Permis unique

Référence : 752.2/PU165.2022

DPA Namur-Luxembourg **et** Direction du Luxembourg - Urbanisme

ci-après dénommé l'exploitant, sollicite un permis unique pour poursuivre l'exploitation de la carrière et étendre la fosse d'extraction sur un total de 4,5 ha, dans un établissement situé Chemin de Cornehé n° 1 à 6941 DURBUY (Bende) ;

Annexe 1a : Vue d'ensemble de la localisation du PES et des 3 ES potentiels

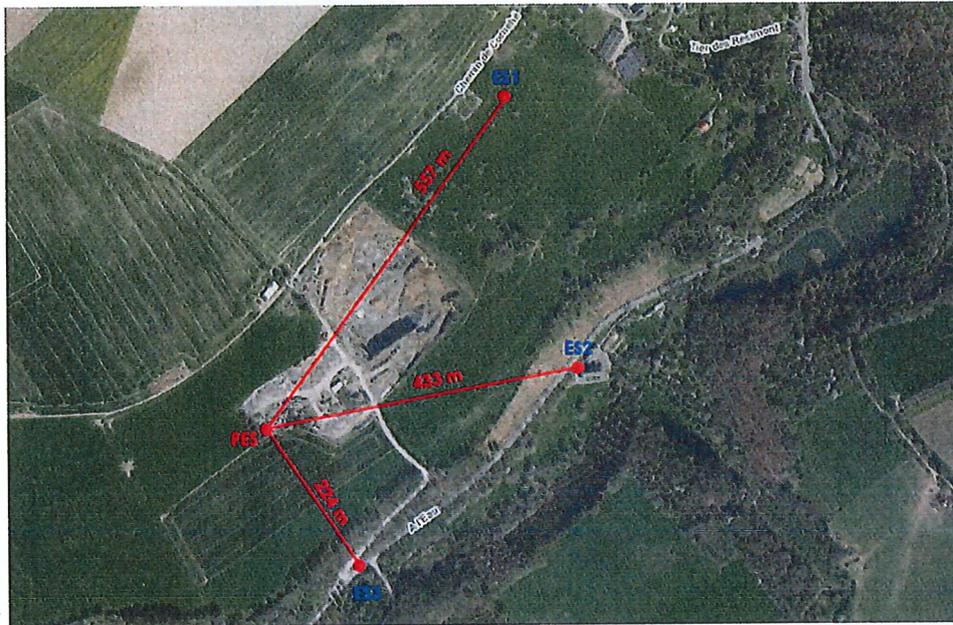
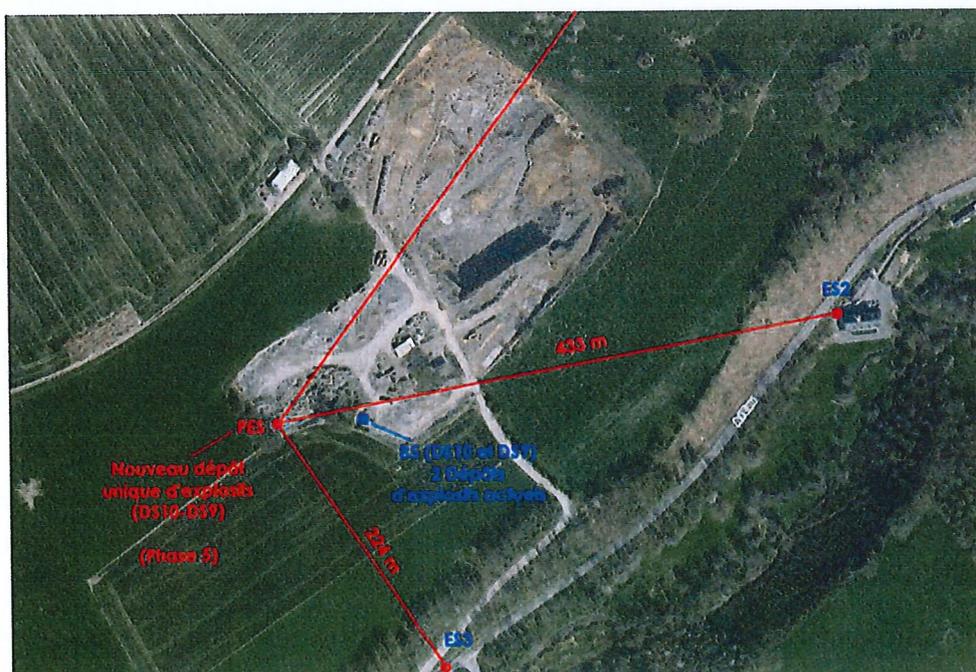
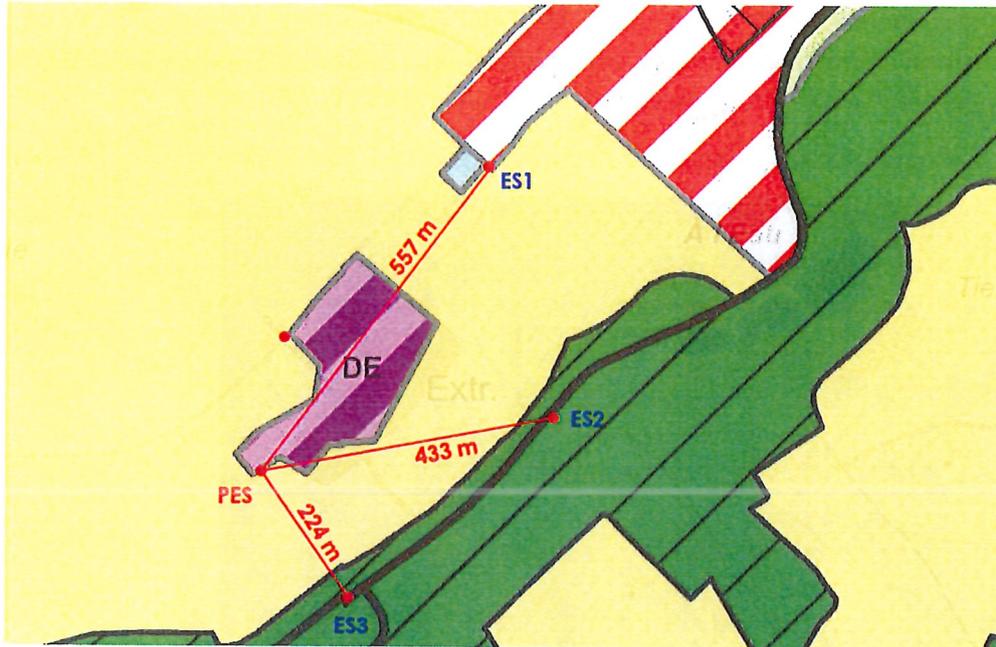
Il s'agit, selon l'annexe 1/01 d'un nouveau dépôt DS9-DS10 localisé en B5 issu du déplacement et de la 'fusion' des dépôts actuels DS9 (contenant 14 kg de dynamite et/ou d'explosifs difficilement inflammables (DI), + détonateurs) et DS10 (60 kg de poudre noire) - (voir la localisation sur le plan non numéroté, intitulé 'situation escomptée lors du passage de la phase 1 à la phase 5 après remblayage partiel' – décembre 2023).

Selon un repérage approximatif (~2m) dans l'application publique 'Walonmap', Le nouveau dépôt DS9-DS10 localisé en B5, tel que dessiné sur le plan cité ci-dessus répond aux coordonnées Lambert Belge 72 ((X;Y) = (225900;122259)) à environ 60 m à l'ouest des dépôts DS9 et DS10 actuels.

Selon les références AASTP-1, le nouveau dépôt d'explosifs (DS9-DS10 localisé en B5) peut être assimilé à la catégorie des '**Structures Medium merlonnées**' (Barricaded Medium Walled Magazine - voir paragraphe 1.6.1 ci-dessous). Le 'merlonnage' ne figure pas sur le plan cité ci-dessus mais devra être envisagé et est repris dans les conditions d'exploitation particulières du paragraphe § 3.

- **ES1:** Les terrains et habitations proches localisés dans la zone d'habitat à caractère rural au plan de secteur, au-delà du cimetière à une distance minimale de 553 mètres du PES (nouveau dépôt unique – phase 5). Ces ES appartiennent à la catégorie n°24 'Inhabited building' selon la norme OTAN – ES1 correspondant à la cible potentielle la plus proche.
- **ES2:** Une habitation isolée située à l'est de la carrière et du PES, sise au n°1, à l'eau correspondant à la route nationale N638 suivant le long du Néblon. Cet ES correspond aussi à la catégorie n°24 'Inhabited building' selon la norme OTAN.
- **ES3:** tronçon de la route nationale N638 au sud et au droit de la carrière et du PES. Cet ES correspond à la catégorie n°21 'Low density Usage Road – less than 1000 vehicles per day' selon la norme OTAN. Il s'agit en effet d'une route nationale à caractère rural.

L'avis sur la demande de permis d'environnement introduite par « La Carrière de Bende-Jenneret – société Meuse Travaux sprl » portant sur le renouvellement de l'autorisation d'exploiter un dépôt d'explosifs déplacé par rapport aux dépôts existants est favorable moyennant le respect des conditions suivantes : Favorable sous conditions
